北京市交通委员会

京交函〔2025〕18号

北京市交通委员会关于朝阳区平房乡黄杉木店 平房区城中村改造项目平衡资金用地交通 影响评价审查意见的函

朝阳区平房乡黄杉木店平房区域城中村改造项目平衡资金用地交通设施要求

图则 2

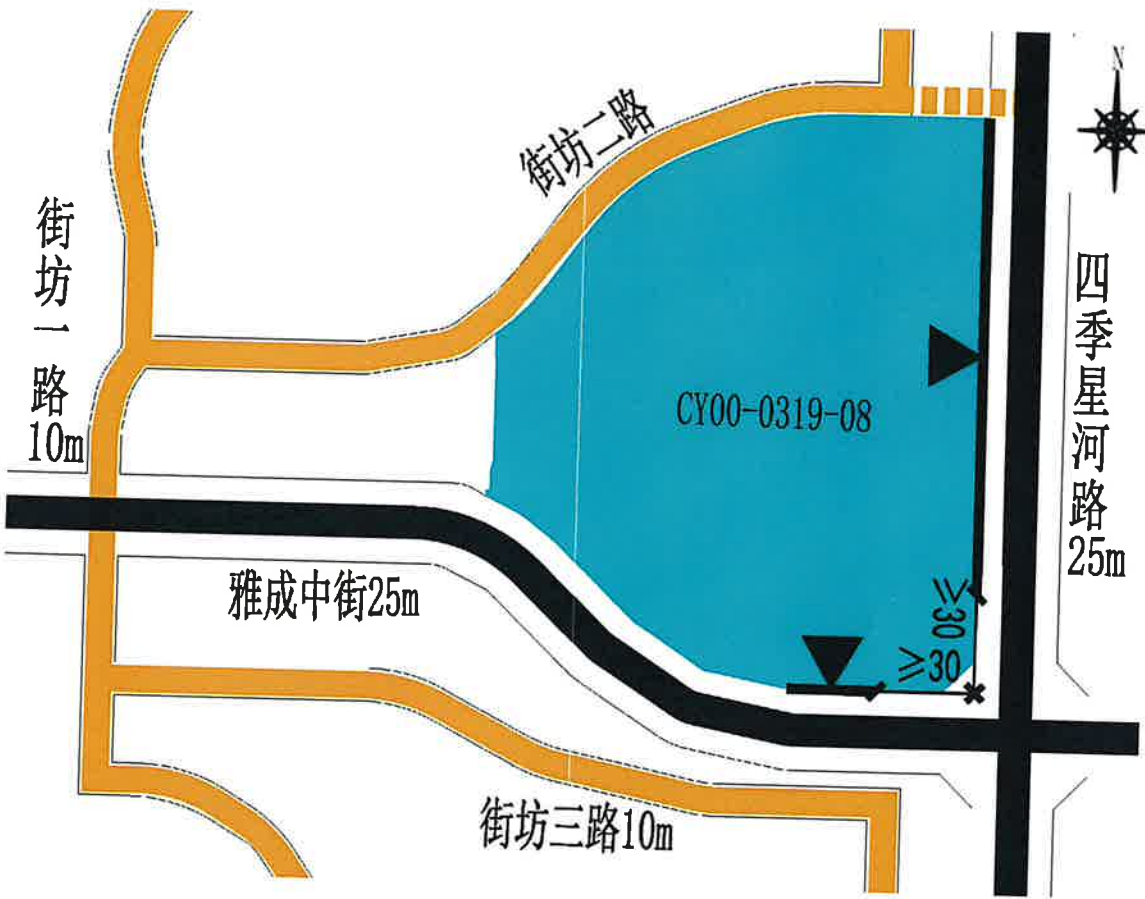
1. 项目 CY00-0319-08 地块北侧街坊二路应拓宽至不小于 11 米且东延至四季星河路, 并符合《关于在控规编制和实施中增设街坊路的相关规定》(京规自发〔2018〕73 号) 的相关要求, 按规划与项目同期实施, 完善配套交通工程设施, 并对社会开放使用。
2. 项目周边道路应与项目同期实施, 同时完善道路配套交通工程设施。

1. 地块内部原则上应形成环路, 双向组织交通路面宽度应不小于 6 米, 单向组织交通路面宽度应不小于 5 米。
2. 内部道路应按照人车分离原则组织交通, 确保机动车和行人交通组织安全顺畅。

1. 地块机动车出入口原则上应设置在低等级道路上, 机动车出入口数量和位置应符合《交通分析》和图中相关要求。
2. 地块在城市支路上的开口位置不得设于道路交叉口渠化段和道路弯曲段, 并满足与相邻交叉口道路红线交点距离要求: 城市干路应不小于 50 米, 支路应不小于 30 米。

1. 为减少对周边交通的影响, 应在中学用地主要出入口前设置广场用地或广场兼绿地, 作为交通缓冲场地和等候、落客及人员集散空间, 用于高峰时段客流集散。
2. 应按照《北京市机动车停车条例》第十九条和《交通枢纽学校医院上落客区规划设计指导性图集》(京规自发〔2019〕34 号) 的相关要求, 在用地内设置落客区, 用于机动车临时停靠上下乘客, 并与主体工程同步交付使用。
3. 人行主要出入口应向校内退让, 形成学校门前的交通缓冲场地和人行集散空间, 保证学校师生进出安全和周边交通组织顺畅。

1. 地块应结合建筑布局、内部道路和内外外部交通组织流线设置地下车库, 地下车库机动车出入口数量和车道数量应符合《车库建筑设计规范》(JGJ 100-2015) 的相关要求。
2. 地下车库机动车出入口之间净距应不小于 15 米, 距离项目对外机动车出入口净距不小于 7.5 米。

1. 公共建筑的机动车停车位应符合《公共建筑机动车停车配建指标》(DB11/T1813-2020) 三类区相关要求, 应按照中小学 10-15 辆/万平方米的指标进行配建。停车位应为普通自走式停车位, 并按《电动汽车充电基础设施规划设计标准》(DB11/T1455-2017) 建设充电基础设施或预留安装条件。
2. 非机动车停车位应按照中学 60 辆/百师生的指标进行配建。
